Subject: Re: Bouwplan Josink esweg 15 (Huikeshoven)
Sent: 13-9-2023, 10:55:21
From: Frank Bonnes<fbontwerpenadvies@gmail.com>
To: Amanuel Oz
Attachments: [image004.png](#)

Onderwerp: Bouwplan Josink esweg 15 (Huikeshoven)

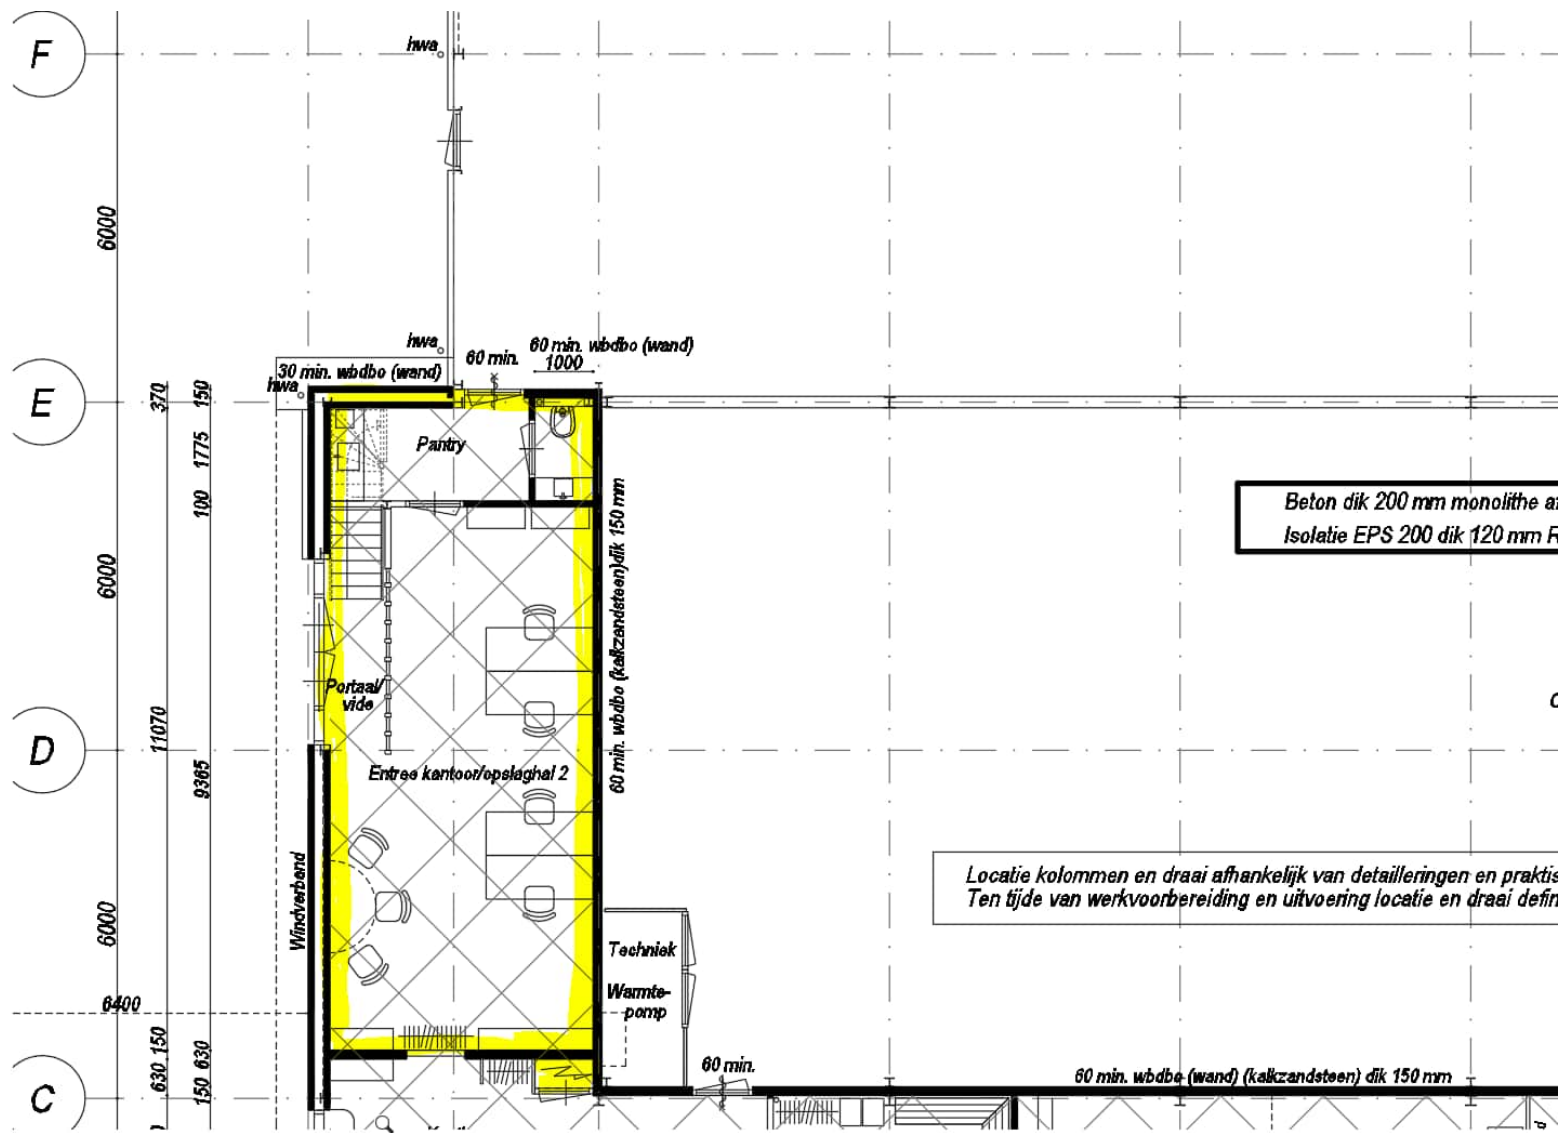
Wij zijn de stukken aan het beoordelen en wat op voorhand opvalt is dat in opslaghal 2 helemaal geen (inbouwpakket) voorzieningen zijn getroffen tav toiletruimten, installaties, wanden, brandcompartimentering indien deze hal verhuurd gaat worden.

Onze vraag is dan ook hoe denken jullie de verhuur te gaan doen zonder dat er wordt voldaan aan het bouwbesluit?

De voorzieningen t.b.v. opslaghal 2 zijn gevestigd in entree/kantoor opslaghal 2 (zie hieronder)
Toegang via een brandvertragende (60 min.) deur
Brandscheiding loopt tussen bedrijfshal en kantoor (zie tekeningen FUECON)
